改善箇所説明図⑤

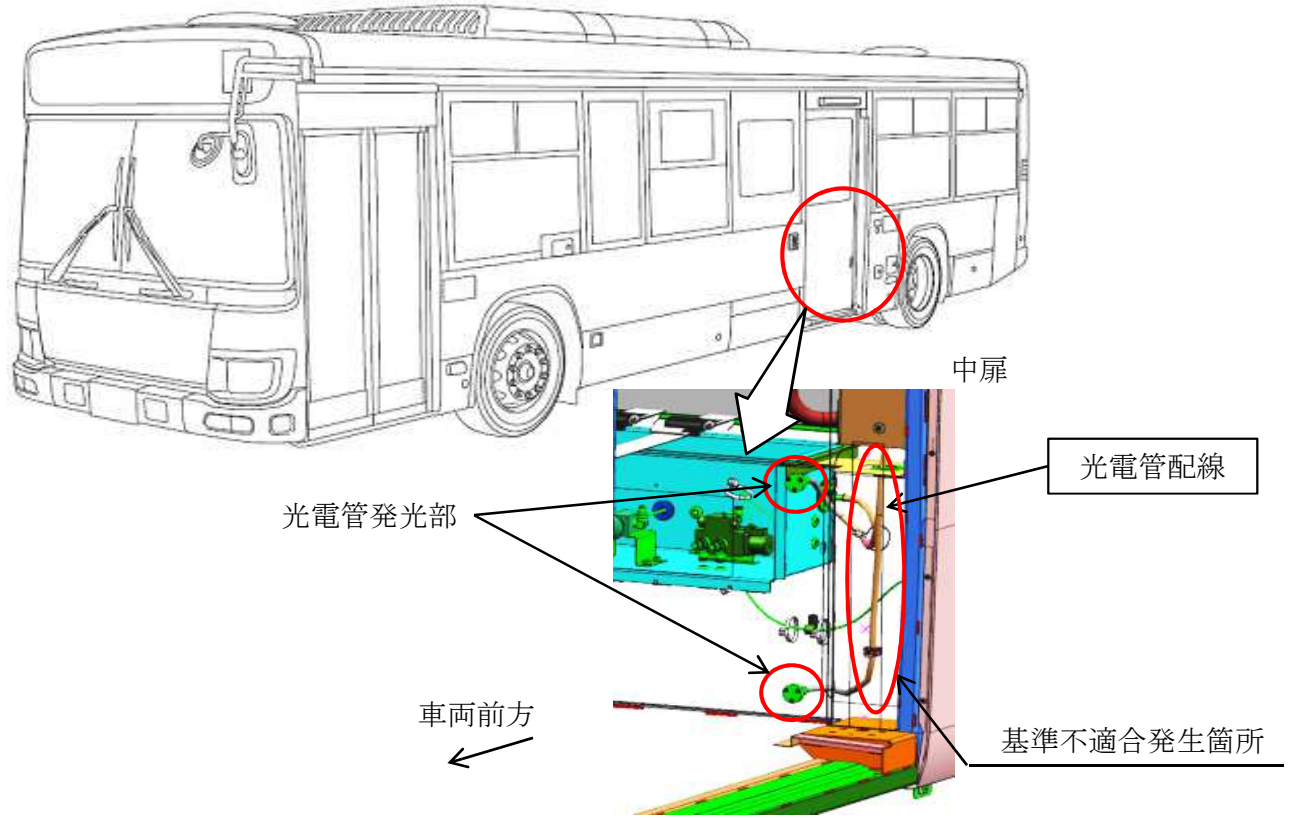
大型・中型路線バスにおいて、中扉の光電管配線端子の接続作業が不適切なため、走行中の振動で配線が断線することがある。また、当該端子の防水処理が不適切なため、水浸入で配線が短絡することがある。そのため、最悪の場合、中扉が開閉できなくなるおそれがある。

改善前	改善後
 <p data-bbox="284 1305 552 1346">光電管配線接続端子</p> 	 <p data-bbox="911 1305 1179 1346">光電管配線接続端子</p>  <p data-bbox="1023 1552 1147 1592">防水処理</p>

改善の内容：
 全車両、光電管配線の接続部を補修する。
